INFORMACJA NR 2 DLA WYKONAWCÓW

Dyrektor Wojewódzkiego Szpitala Specjalistycznego we Wrocławiu przy ul. Kamieńskiego 73a zgodnie z art. 135 ust. 1 i 2 ustawy z dnia 11 września 2019 r. Prawo zamówień publicznych (Dz. U. z 2023 r. poz. 1605 ze zm.) jako kierownik Zamawiającego przekazuje treść zapytań oraz wyjaśnienia do postępowania pn.: „**Dostawa mobilnego stołu operacyjnego z pływającym blatem z polimerowego włókna węglowego**”

Pytanie nr 13 – dotyczy Załącznika nr 1.1 do SWZ

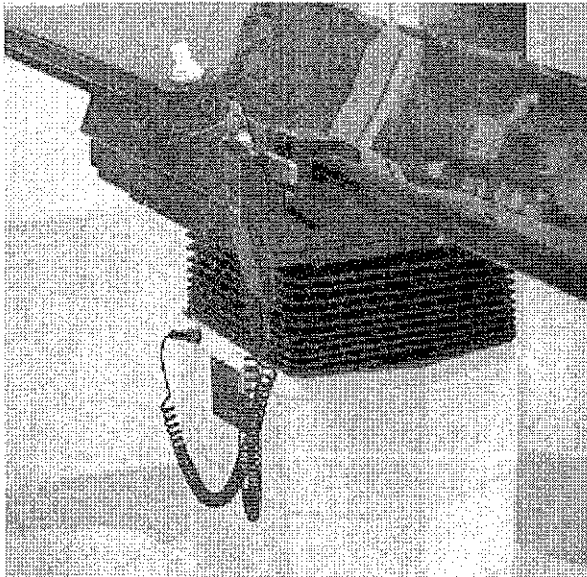
Czy Zamawiający wyrazi zgodę za zaoferowanie stołu operacyjnego wyposażonego w osłonę mieszkową umieszczoną tylko na połączeniu blatu z kolumną, jak na poniższej wizualizacji? Kolumna ze stali nierdzewnej malowanej. Jest to rozwiązanie stosowane przez wielu producentów stołów operacyjnych, pozwalające na ochronę elementów stanowiących połączenie stołu z blatem.

Odpowiedź: Zamawiający nie wyraża zgody na powyższe. Zamawiający podtrzymuje zapisy zgodnie z SWZ.

Pytanie nr 17 – dotyczy Załącznika nr 1.1 do SWZ

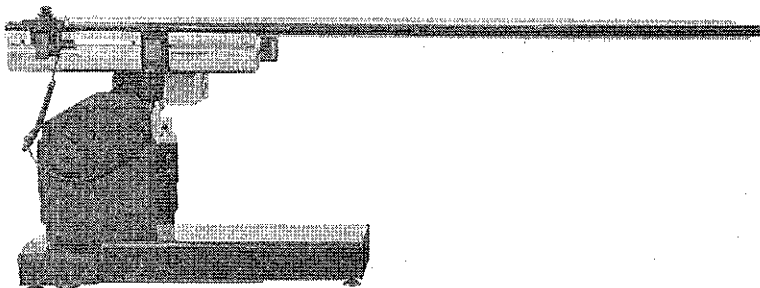
Punkt 8 tabeli: Czy Zamawiający oprócz pilota będzie wymagał dodatkowego joysticka do sterowania funkcjami stołu? Wygodny w obsłudze joystick pozwala na precyzyjne przesuwanie blatu w dowolni kierunku, dodatkowo oferuje możliwość wypoziomowania blatu. Przypadkowe poruszanie blatem jest niemożliwe, dzięki zastosowaniu podwójnego mechanizmu aktywacji funkcji joysticka. Joystick może być zainstalowany po prawej lub lewej stronie blatu na listwach bocznych.

Odpowiedź: Zamawiający potwierdza powyższe. Pozostałe parametry zgodnie z SWZ.
